POLITECNICO
MILANO 1863

PROCEDURA NEGOZIATA SENZA PREVIA PUBBLICAZIONE DI BANDO DI GARA, PER L’AFFIDAMENTO DELLA FORNITURA DELL’AMPLIAMENTO DEGLI IMPIANTI DI GAS PURI E SPECIALI INSTALLATI PRESSO POLIFAB - CIG B2939ABB31

QUESITI n. 1

Di sotto indichiamo la posizione dei sensori, della centralina e dei cabinet.

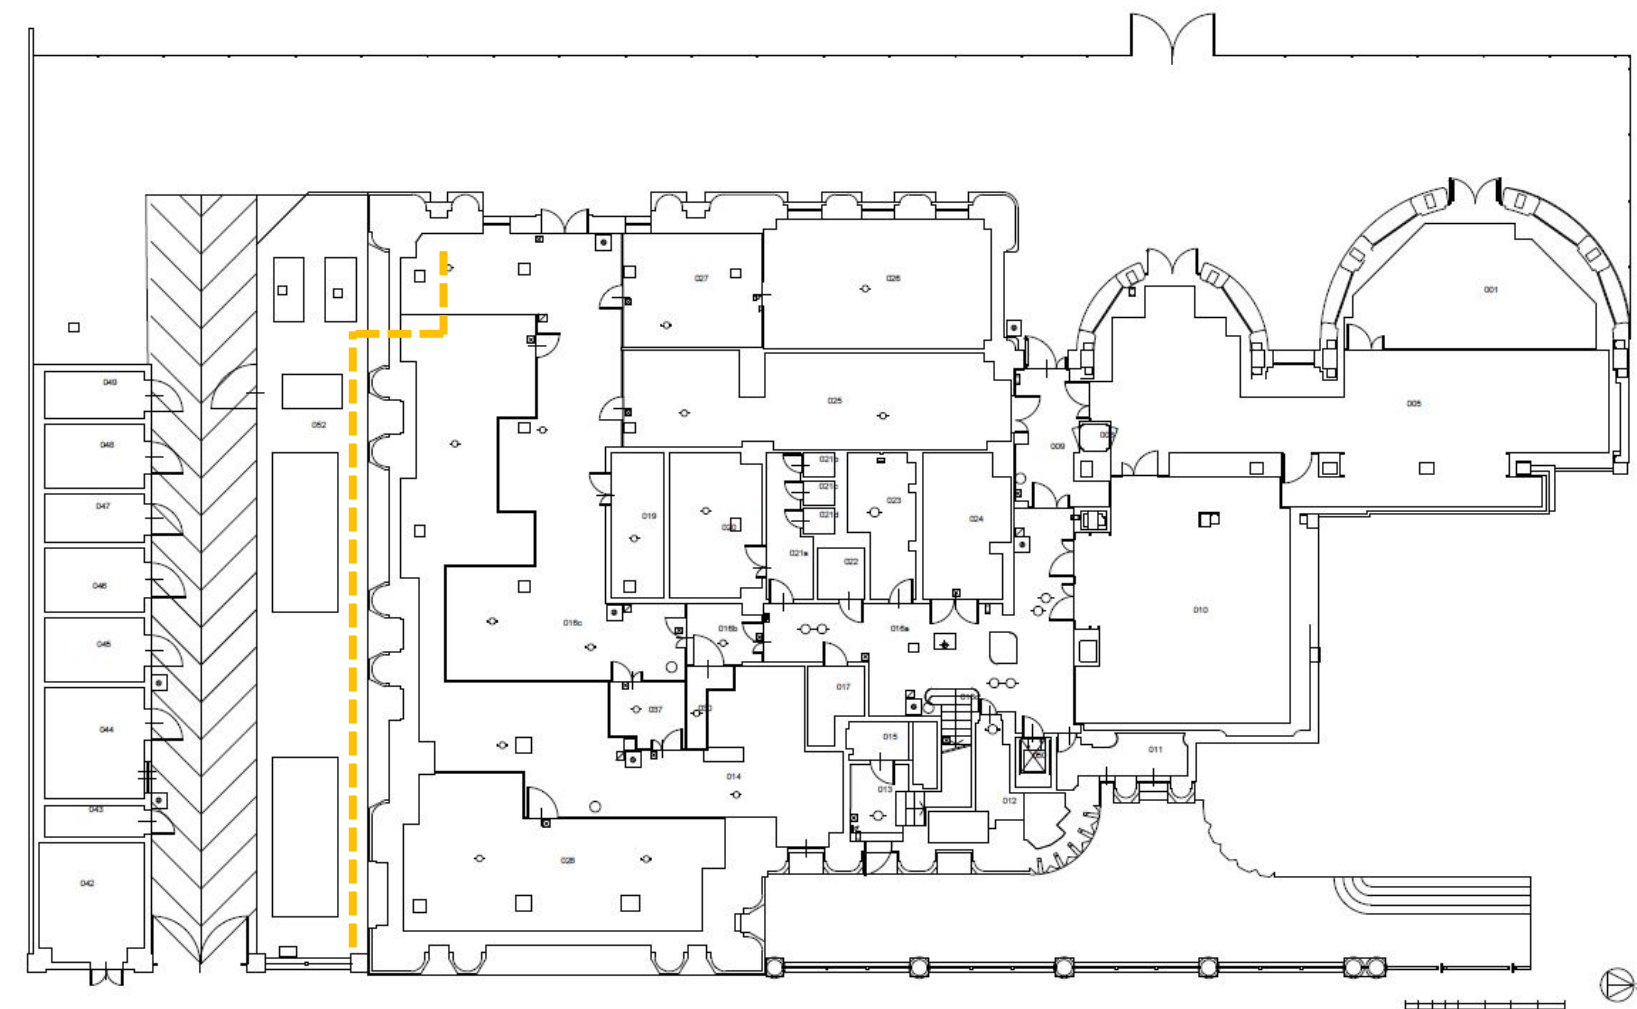
5. È richiesta la fornitura di una nuova centralina di controllo allarmi gas e dell'interfacciamento con la stessa a nr. 6 sensori Polytron 7000. Dove va posizionata la nuova centralina rispetto ai gas cabinet e rispetto alla Primaxx? Come sono posizionati tali sensori rispetto alla centralina? La posa in opera dei cavi di collegamento e delle vie cavo è richiesta all'offerente o sarà eseguita della committente?

R5) Alleghiamo il file "Risposta quesito 5.pdf" con le informazioni richieste riguardo al posizionamento di gas cabinets, sensori e centralina. La posa in opera dei cavi di collegamento e delle vie cavo è richiesta all'offerente.
